# M Ě S T S K Ý Ú Ř A D, odbor výstavby a územního plánování

## ZÁVAZNÉ STANOVISKO

**rekonstrukce vstupního nádvoří zámku Budkov**  
Budkov,

*Dle předložené projektové dokumentace (REKONSTRUKCE VSTUPNÍHO NÁDVOŘÍ ZÁMKU BUDKOV, Ing. arch. Michal ZLATUŠKA, Žerotínova 357 Jaroměřice nad Rokytnou 675 51, IČO 64336824, stupeň: dokumentace pro stavební povolení a provedení stavby, datum: 07/2024) je záměrem žadatele:*

Obr. 1 výřez mapy z Císařských povinných otisků stabilního katastru,  
zdroj: <https://archivnimapy.cuzk.cz/uazk/pohledy/archiv.html?>, datum výřezu: 02.03.2022

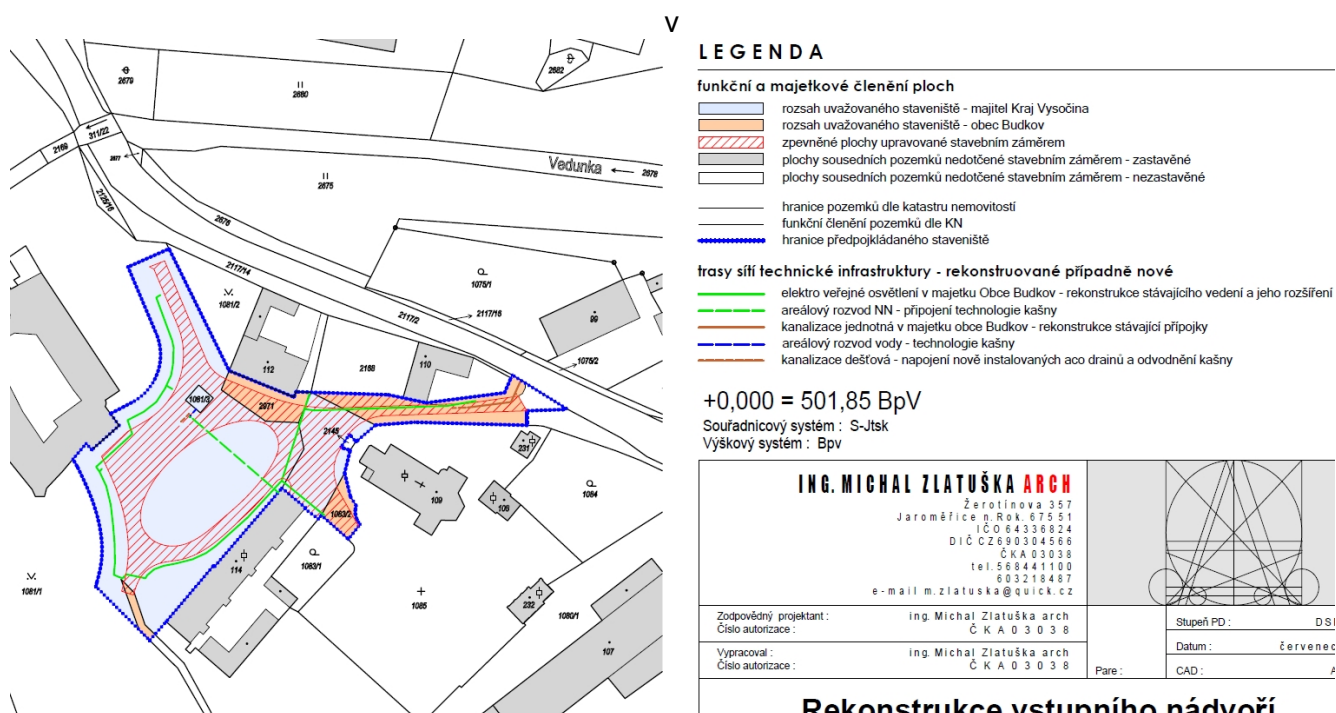
- Ad 7) Plánované práce budou probíhat v místě bývalého předhradí/předzámčí tvrze/zámku, kdy podle indikační skici, z roku 1824, se zde nacházely, dnes již zaniklé stavby, kdy na některé konstrukce se zde narazilo již v minulosti, viz obr. příloha. Vyloučeny nejsou také ani zaniklé konstrukce dosud zcela neznámé. Svolání kontrolního dne za účasti zástupců orgánu i odborné organizace státní památkové péče a zastavení prací, tak vyplývá z potřeby vyhodnocení nálezové situace a zvážení úprav stavby, které by umožnily omezit poškození těchto konstrukcí, které stavebními pracemi nemohou být nijak poškozeny, ani ohroženy. V průběhu provádění výkopových prací je také nutné zajistit i archeologický dozor.

- 7) Stavebními zásahy nebudou poškozeny, ani ohroženy hodnotné historické konstrukce, jako jsou sklepní prostory či historická stavební rezidua, aj. V případě kolize s takovými konstrukcemi budou práce zastaveny, přivoláni zástupci státní památkové péče (zejména archeolog NPÚ, ÚOP v Telči) a písemně bude rozhodnuto o postupu ve prospěch zachování takového nálezů, tak aby nedošlo k poškození žádného případného hodnotného archeologického nálezů. V průběhu provádění výkopových prací bude zajištěn archeologický dozor.
